Bebauungsplan Nr. 10, 1. Änderung, der Gemeinde Heist,
Beteiligung der Behörden und sonstigen Träger öffentlicher Belange, sowie der Nachbarkommunen – öffentliche Auslegung

Gemeinde Heist, 1. Änderung des Bebauungsplanes Nr. 10, Beteiligung der Behörden und sonstigen Träger öffentlicher Belange, sowie der Nachbarkommunen – öffentliche Auslegung - Auswertung der Stellungnahmen zum Entwurf -	
Ohne Anregungen und Bedenken	
Behörden und sonstige Träger öffentlicher Belange	
pleDOC GmbH , über BIL-Leitungsauskunft, Postfach 120255, 45312 Essen, Stellungnahme vom 04.07.2022	
ExxonMobil Production Deutschland GmbH , über BIL-Leitungsauskunft, Vahrenwalder Straße 238, 30179 Hannover, Stellungnahme vom 04.07.2022	
Gasunie Deutschland Transport Services GmbH , Pasteurallee 1, 30655 Hannover, Stellungnahme vom 05.07.2022	
Regionalpark Wedeler Au e.V. , Rathausplatz 3-5, 22880 Wedel, Stellungnahme vom 11.07.2022	
Gebäudemanagement Schleswig-Holstein AöR , Postfach 1269, 24011 Kiel, Stellungnahme vom 12.07.2022	
Vodafone Deutschland GmbH , Amsinckstraße 59, 20097 Hamburg, Stellungnahme vom 26.07.2022

Planzeichnung vom 06.07.2022

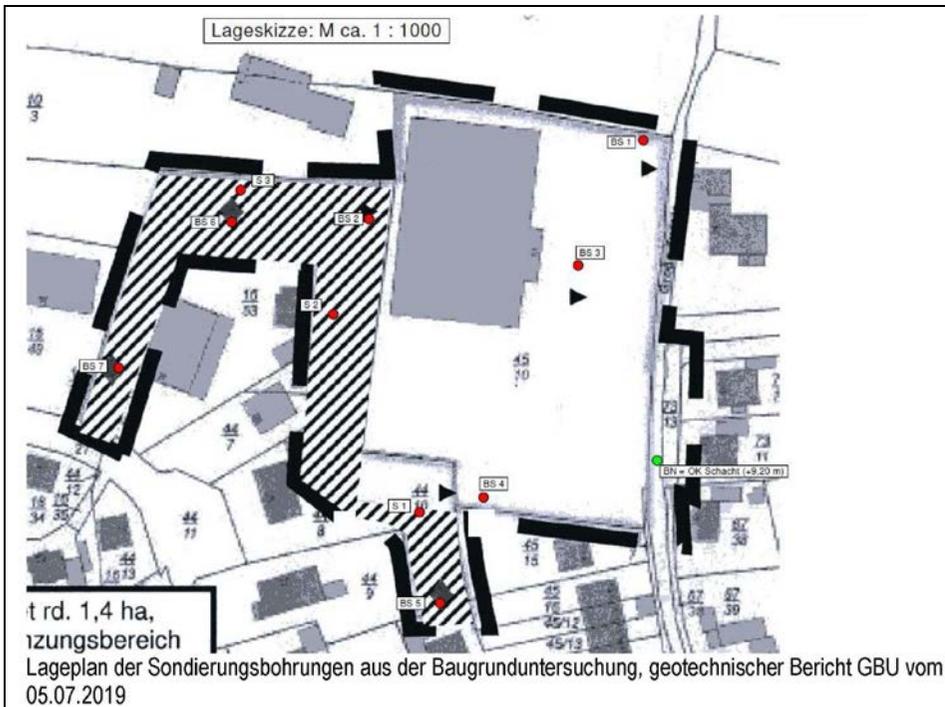
Geplant ist die Ausweisung eines allgemeinen Wohngebietes im südlichen Bereich des Planes. Dazu bedarf es des Rückbaus und des Neubaus eines Lärmschutzwalles, sowie des Rückbau eines bisher als Bauhof genutzten Gebäude nebst genutzten Freiflächen. Das Gebäude hat keine postalische Adresse im Alkis, die als Standortadresse verwendet werden könnte.

Nach dem Altlastenerlass ist die Gemeinde verpflichtet sich mit

„Bodenbelastungen“ im Plangeltungsbereich sachlich auseinanderzusetzen.

Nach der derzeitigen Kenntnislage liegen schädliche Bodenveränderung im Plangeltungsbereich vor. Die untere Bodenschutzbehörde kann ohne Sachverhaltsermittlungen der vorliegenden Planänderung mit der Entwicklung eines allgemeinen Wohngebietes nicht zustimmen.

Die 1. Änderung des Bauungsplanes Nr. 10 dient der Umstrukturierung des Sportplatzgeländes und der Entlassung eines Teilbereiches aus dem Geltungsbereich des Bauungsplanes Nr. 10. Die Ausweisung eines allgemeinen Wohngebietes erfolgt im Rahmen der 1. Änderung des Bauungsplanes Nr. 12.

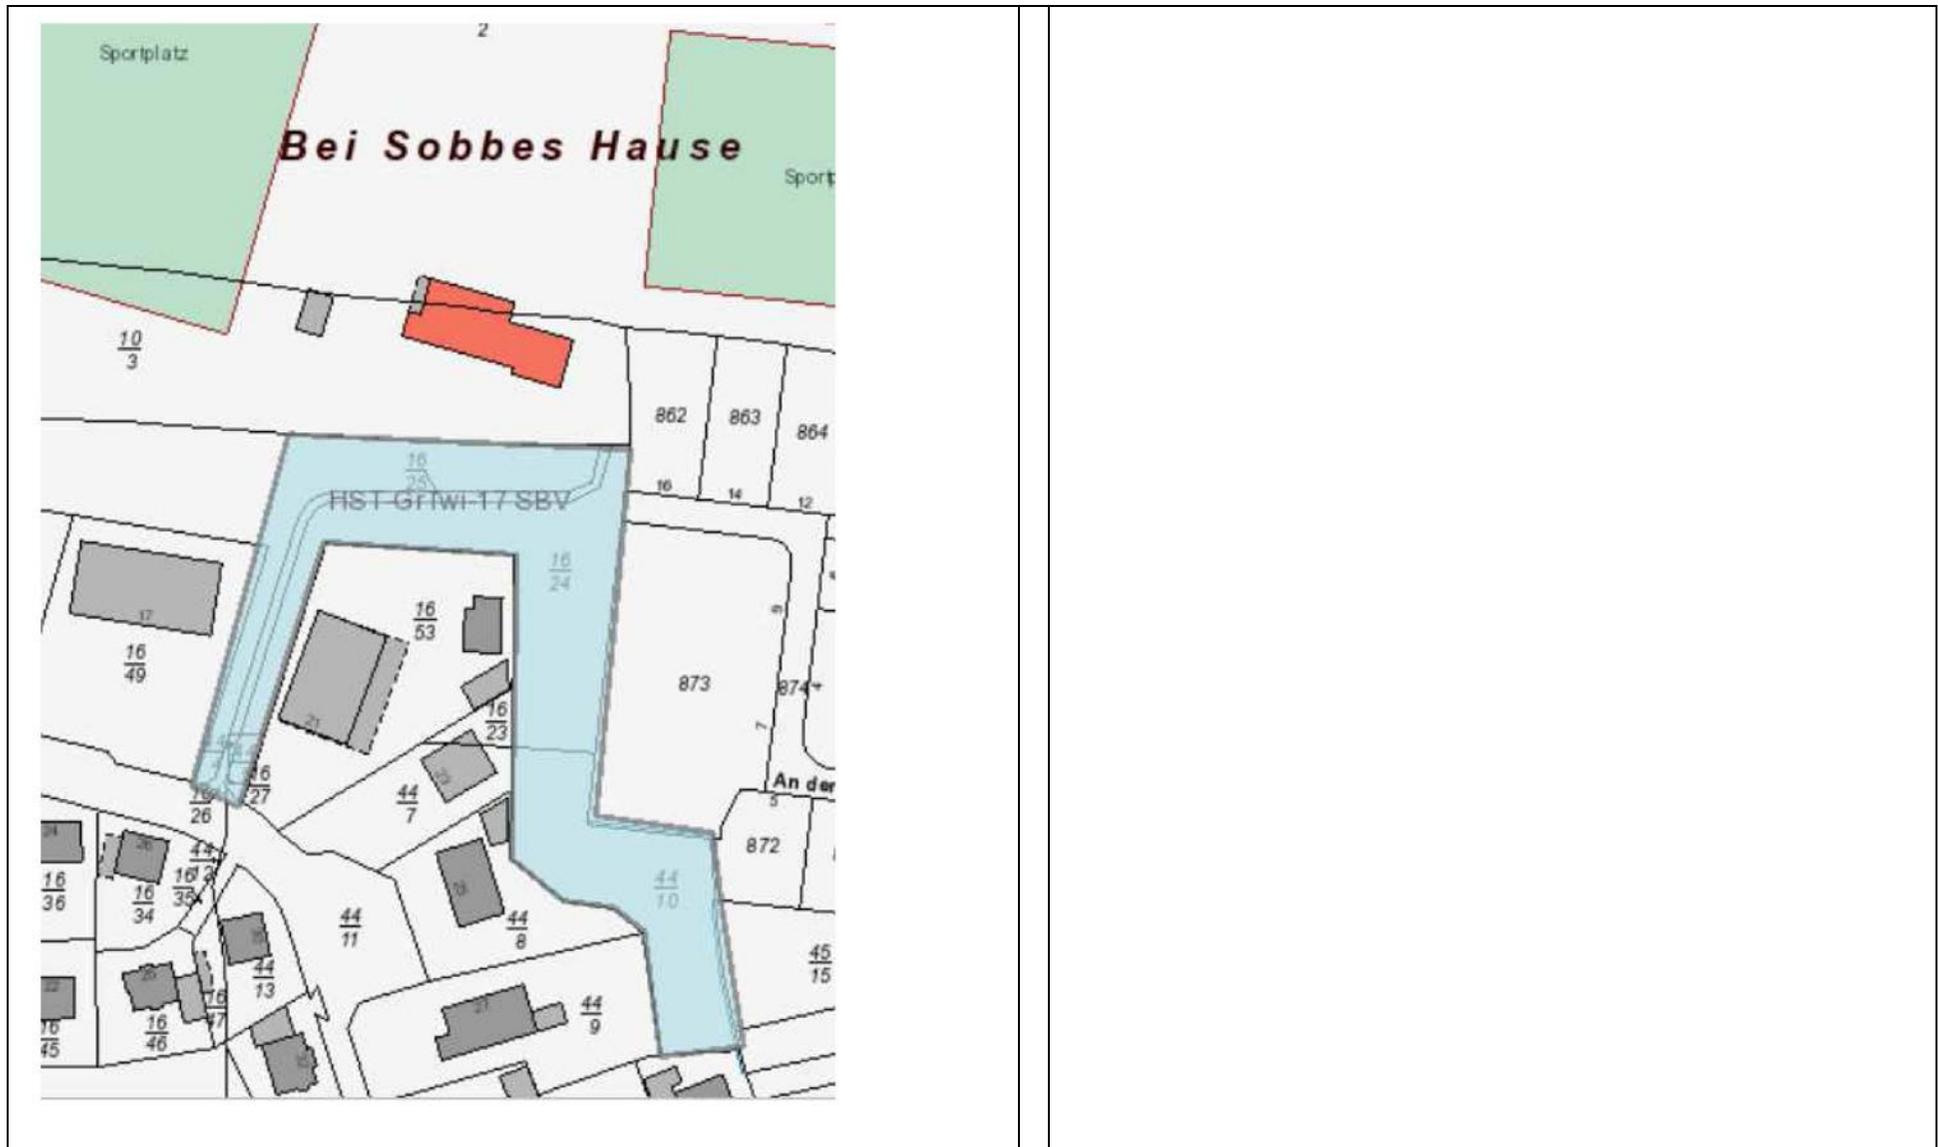
Im Zusammenhang mit der Baugrunduntersuchung wurde für die Oberbodenmischprobe „III aus 2019“, gebildet aus dem Auffüllungshorizont 0,0-0,60 m aus der BS 5 und BS 6, ein Benzo(a)pyren-Gehalt von 4,4 mg/kg bei einem Gesamt-PAK-Gehalt von 64,9 mg/kg bestimmt.

In der Mischprobe „III aus 2018“ wurde, aus dem Tiefenintervall von 0,06 bis 0,25 m, ein Benzo(a)pyren-Gehalt von 0,36 mg/ kg und ein Gesamt-PAK-Gehalt von 6,45 mg/ kg ermittelt. Die übrigen Mischprobenuntersuchungsergebnisse sind ohne PAK-Auffälligkeiten.

Die Gehalte der Oberbodenmischprobe III aus 2019 liegen für den Wirkungspfad Boden-Mensch und Boden-Nutzpflanze weit oberhalb der

Werte für die Summenbetrachtung von PAK anhand des Leitparameters Benzo(a)pyren von 1 mg/ kg für Wohnbauflächen und Freizeitnutzung. Eine uneingeschränkte Gartennutzung ist wegen der Überschreitung der Vorsorgewerte ebenfalls nicht ohne Sanierungsmaßnahmen möglich.

Im Plangeltungsbereich ist eine erheblich schädliche Umweltauswirkung anzunehmen, die einen planerischen Nutzungskonflikt hervorruft und die Regelungen für einen gefahrlosen Übergang in eine Wohnbaufläche benötigt.

Die untere Bodenschutzbehörde hat die Fläche als „schädliche Bodenveränderungen“ nach §2 (3) BBodSchG eingestuft. Weitere Maßnahmen zur Sachverhaltsermittlung sind durch die Gemeinde Heist in Absprache mit der unteren Bodenschutzbehörde erforderlich.

Die Stellungnahme betrifft den Geltungsbereich des Bebauungsplanes Nr. 17 bzw. des Bebauungsplanes Nr. 12. Die Auswertung der Stellungnahme erfolgt daher im Rahmen des Verfahrens zur 1. Änderung Bebauungsplan Nr. 12.
